Rapport de contrôle d'installations électriques à basse et à très basse tension

RÉF. 29/2025/112867/D01:1

DATE DU CONTRÔLE ADRESSE DU CONTRÔLE 05/08/2025 (14:15 - 15:15) Rue Sivry 326 - 6740 Étalle

TYPE DE CONTRÔLE Visite de contrôle vente ancienne installation (8.4.2.)

Croquis de position élémentaire et descriptif sommaire des tableaux

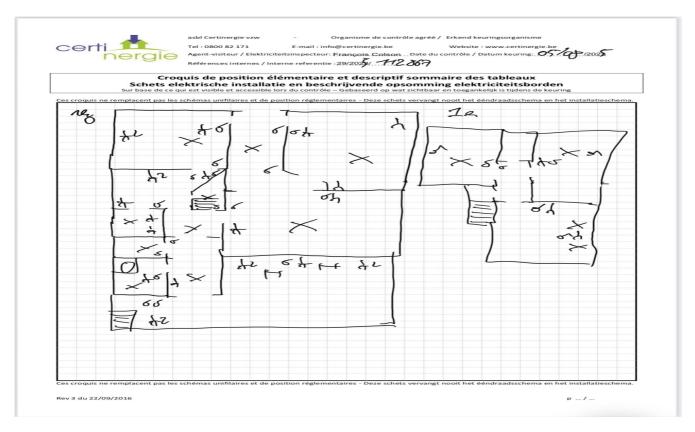
Conformité schéma(s) unifilaire(s) et plan(s) de position					Pas OK	Nombre de tableaux 2	Nombre de circuits	6+3
Circuits	3 x l	3 x I	10 x I	5 x l				
Protection	MJ?A?KA	MJ10A?KA- 3KA	MJ16A3KA	MJ20A3KA				
Section (mm²)								
Conclusion	Pas OK	Pas OK						
Les fondations datent			D'avant le	1/10/1981		Dispositif différentiel de tête	absent	
Type d'électrode de terre			Pas présente			Dispositif différentiel supplémentaire	absent	
Résistance de dispersion de la prise de terre (Ω) Pas m			Pas mesur	able		Fixation/Etat/Détérioration matériel	Pas OK	
Conformité des liaisons équipotentielles et des PE Sai			Sans objet			Contrôle visuel appareils fixes et/ou mobiles	ок	
Test de continuité			Pas conclu	ıant		Protection contre les contacts directs	Pas OK	
Contrôle boucle de défaut			Sans objet			Résistance générale d'isolement (MΩ)	3,54	
Protection contre les contacts indirects		Pas OK			Adéquation DPCDR – prise de terre	Pas OK

Adéquation protections surintensités – sections	Pas OK	
Le ou les socles de pris	e en défaut so	nt localisés da	ans	toutes les	pièces
